改善箇所説明図

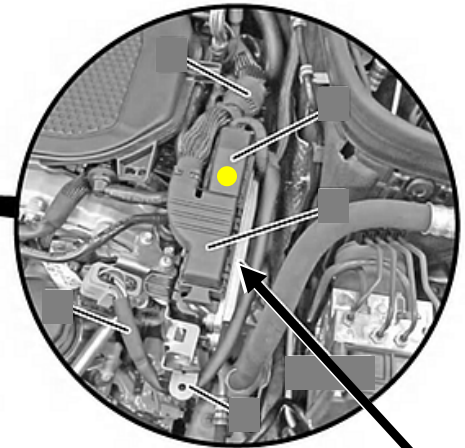
基準不適合箇所

エンジンコントロールユニット

エンジンコントロールユニットのプログラムが不適切なため、NO_x センサの製造公差により NO_x 貯蔵触媒コンバータの NO_x 還元処理が適切に行われないことがある。そのため、NO_x を貯蔵できる量が減り、最悪の場合、NO_x の排出量が基準値を超えるおそれがある。

全車両、エンジンコントロールユニットのプログラムを書き換える。

識別：エンジンコントロールユニットのコネクタに黄色ペイントを塗布する。
